**Avis de la Mission régionale d'autorité environnementale  
de la région Nouvelle-Aquitaine  
sur la déclaration de projet portant mise en compatibilité  
du plan local d'urbanisme de Cabanac-et-Villagrains (Gironde)  
pour la réalisation d'un parc photovoltaïque  
au lieu-dit « Bernacaille »**

n°MRAe 2019ANA19

dossier PP-2018-7435

**Porteur de la procédure :** Commune de Cabanac-et-Villagrains

Règlement graphique du PLU avant et après mise en compatibilité (source : rapport de présentation cartes 27 et 28 pages 68-69). La modification porte sur le secteur entouré de rouge, puis de bleu (déclassement d'EBC)

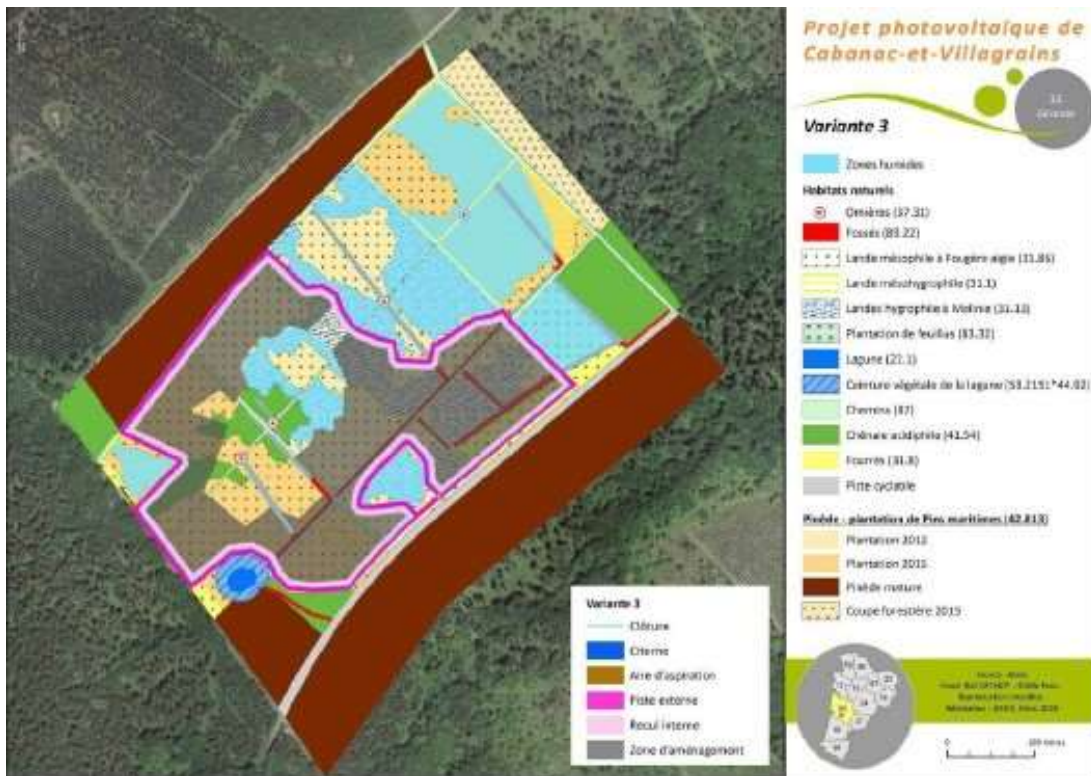
Le projet nécessite le défrichement de 8,66 ha. La collectivité envisage de supprimer la protection en EBC sur une superficie d'environ 23,4 ha (périmètre entouré en rouge sur la carte du PLU en vigueur ci-après) pour permettre à la fois la réalisation du parc photovoltaïque et la mise en place de mesures compensatoires associées.

Des mesures d'accompagnement du projet sont délimitées dans un secteur « dédié » de 23 ha au total, dont 10 ha sont occupés par le parc photovoltaïque. La suppression de la protection de l'EBC est proposée sur la totalité de ce secteur dédié. Cependant l'évolution du PLU fragilise la protection d'habitats d'espèces d'intérêt communautaire (Damier de la Succise, Fadet des Laïches, Cistude d'Europe), sans que le règlement de la zone N ne vienne apporter d'éléments suffisants sur la prise en compte effective et à long terme de ces enjeux. De plus la pertinence des mesures proposées par le porteur du projet n'est pas évaluée. Le caractère extensif de la suppression d'EBC envisagé ici apparaît donc prématuré.

***La MRAe considère que le déclassement de 23 ha d'EBC est prématuré et que le règlement de zonage envisagé n'apporte pas suffisamment de garanties de protection sur les milieux considérés à enjeux.***
